LIDL SNC

**MEMOIRE REPONSE A L'AVIS N° MRAE 2022APNA69 DE LA
MISSION REGIONALE D'AUTORITE ENVIRONNEMENTALE
DU 9 JUIN 2022**

PLATEFORME LOGISTIQUE

Sur les communes de Pardies et de Bésingrand (64)

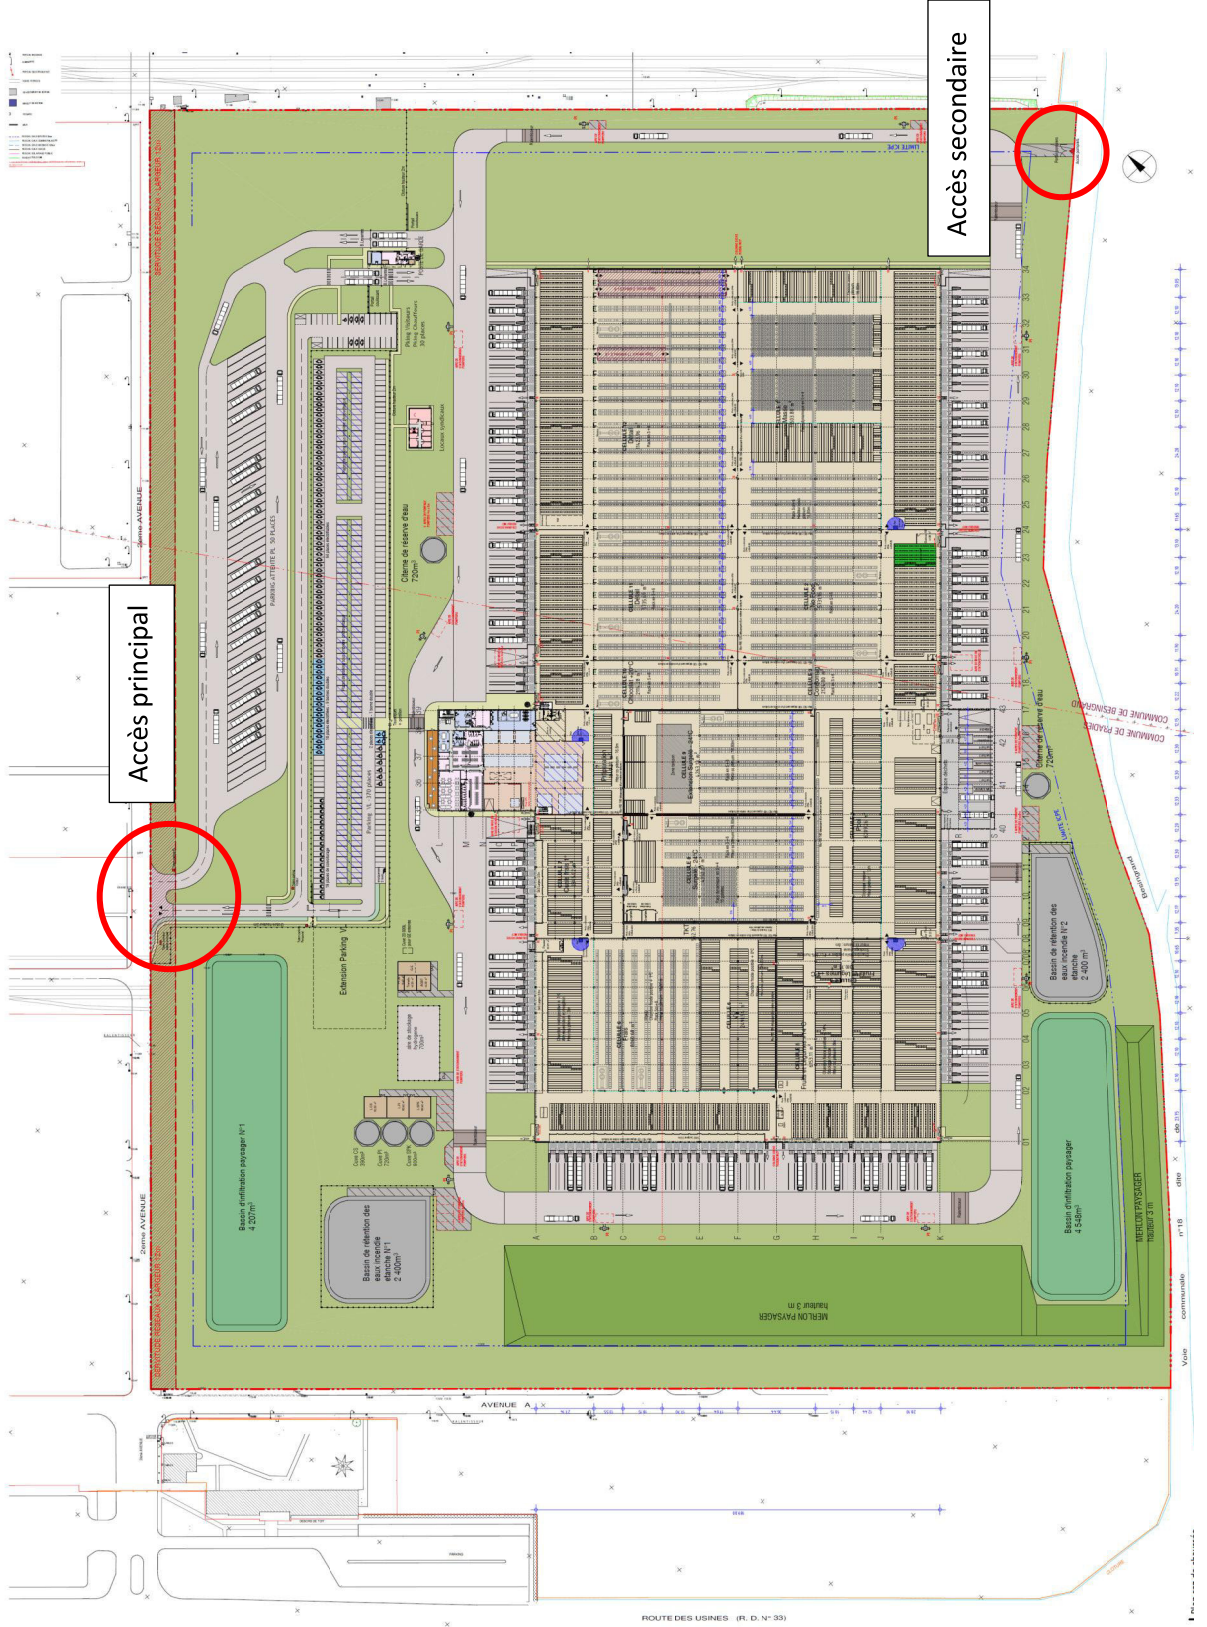
La MRAe relève que la localisation des locaux syndicaux en limite de zone « r » est susceptible de renforcer l'exposition aux risques de surpression de ces bâtiments.

La MRAe recommande de poursuivre la réflexion sur la localisation des locaux syndicaux en prenant davantage en compte les risques de surpression, ou, à défaut, de détailler les dispositifs de renforcement de la stabilité du bâtiment prévus, et de justifier qu'ils sont suffisants au regard de l'exposition des locaux à ces risques.

- Le local syndical initialement prévu à l'entrée du site a été déplacé sur le nouveau plan ci-dessous :

Nouveau plan – localisation des murs REI finalement retenu en fonction des durées incendie

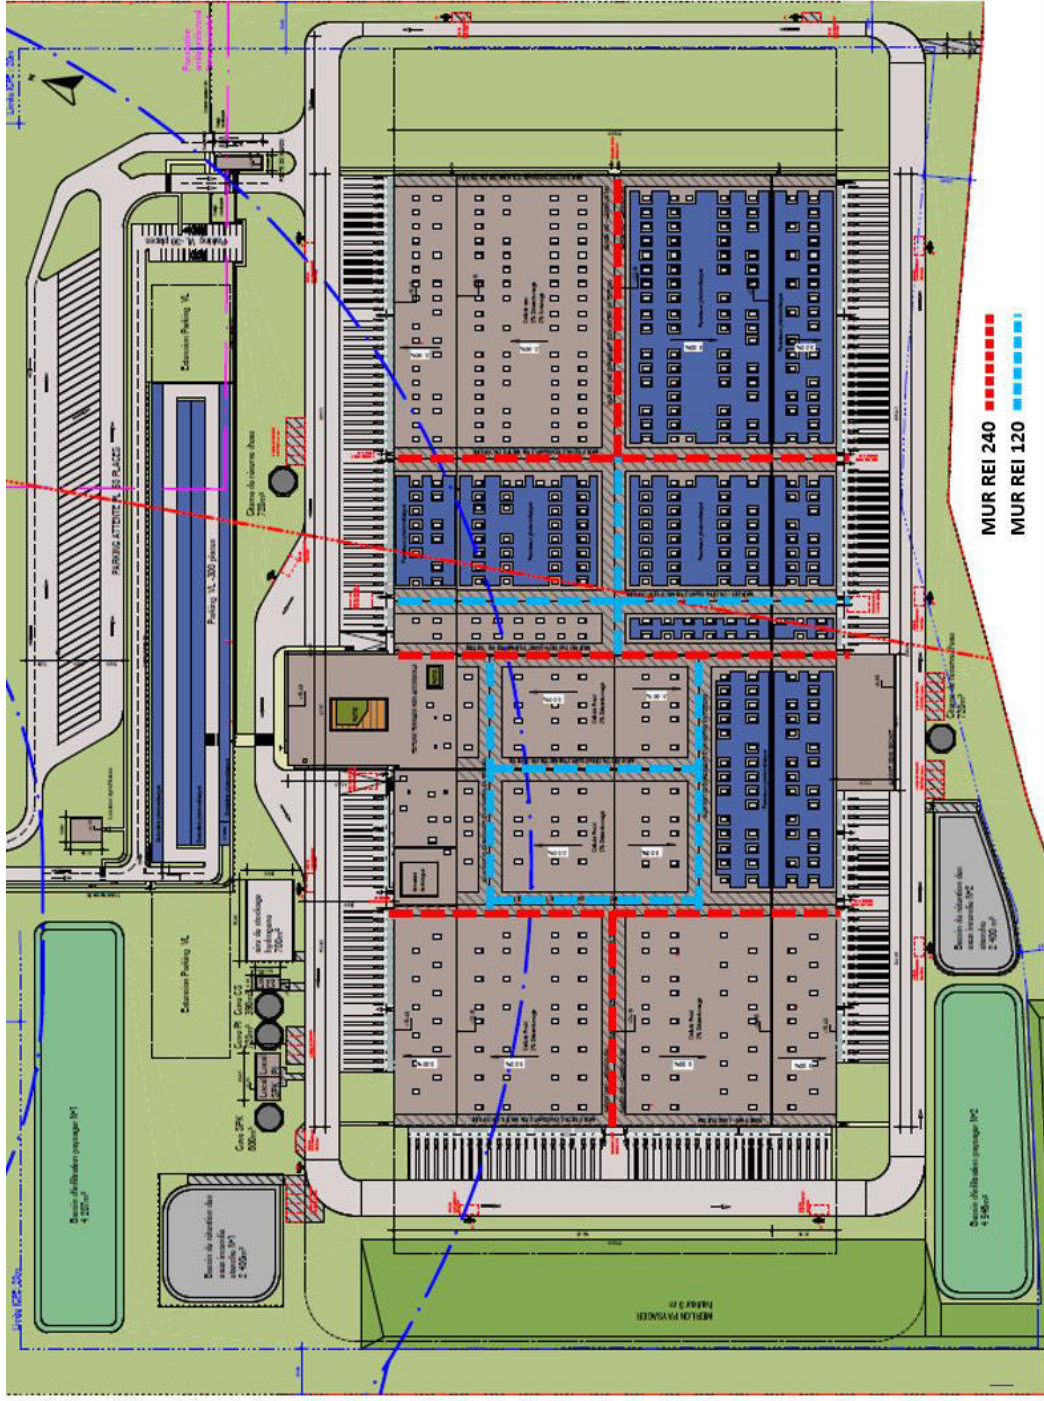
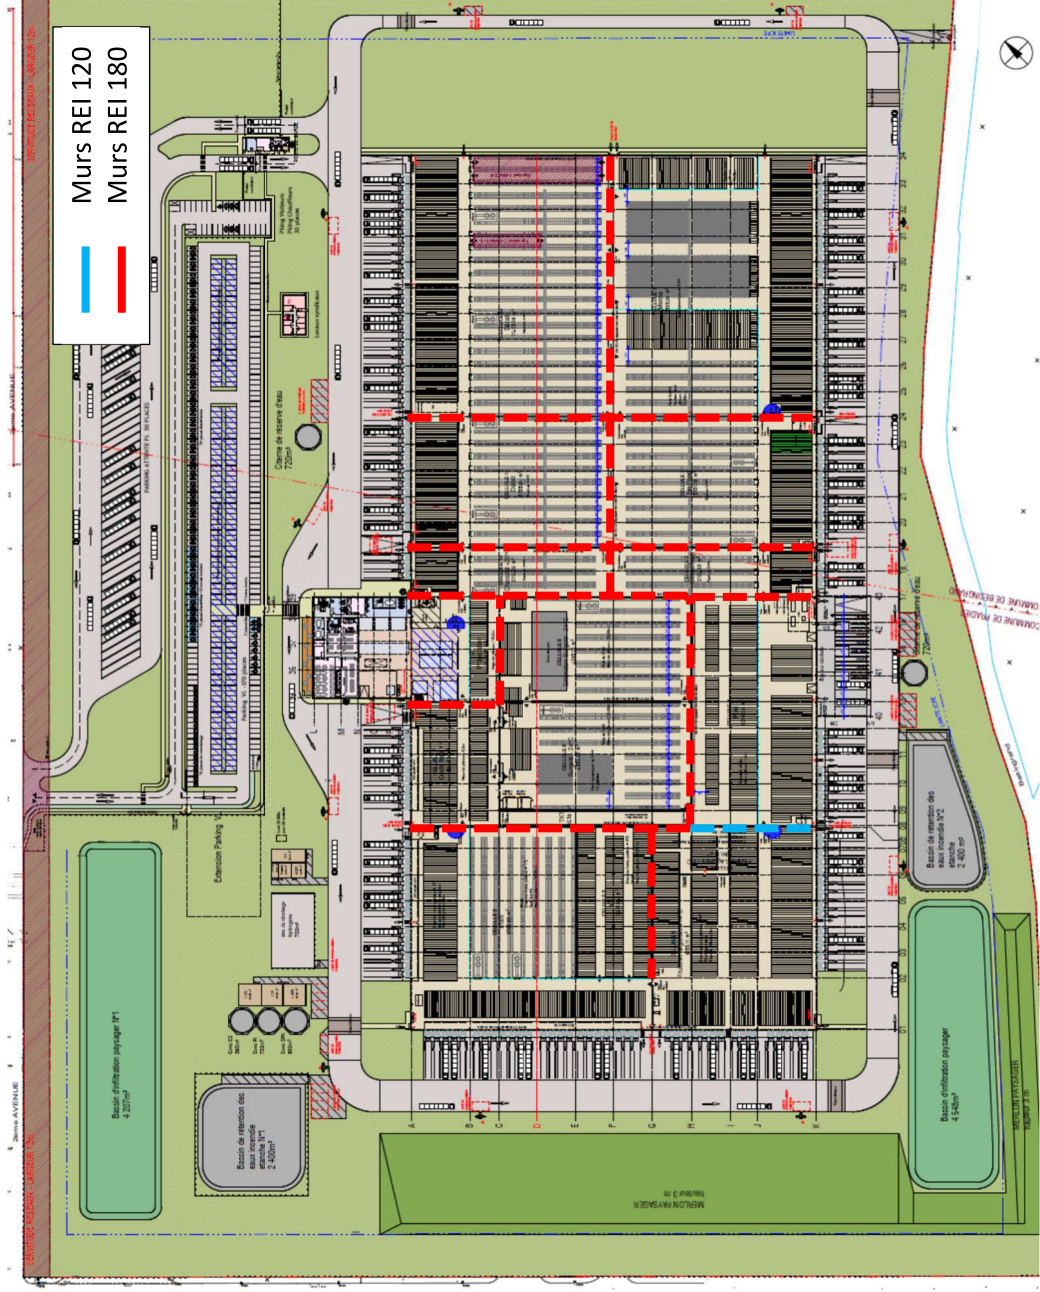
La MRAe souligne en conséquence l'importance de la mise en œuvre des mesures organisationnelles et techniques. Ces mesures devraient être renforcées, en particulier concernant le degré coupe-feu des murs de séparation entre les cellules de stockage, la durée de stabilité au feu de ces murs (2 h) pouvant être inférieure à la durée d'incendie des cellules estimée dans l'étude de dangers dans certains cas.

Suite aux échanges avec le SDIS, chaque cellule sera équipée de murs REI dont le degré sera défini en fonction des durées d'incendie obtenues après modélisations sur Flumilog. Ainsi, les durées d'incendie maximales sont :

Ancien n° de cellule	Nouveau n° de cellule	Type de stockage	Durée d'incendie max (min)	Degré de mur coupe-feu requis par le SDIS
1 et 1 bis	6	Masse	140	180
2	5	Masse	70	120
3	4	Masse	75	120
4	8	Rack	163	180
5	9	Rack	159	180
8	3	Rack	169	180
9	10	Rack	171	180
10	11	Rack	168	180
11	2	Rack	168	180
12	1	Rack dynamique	123	180
13	12	Rack	169	180
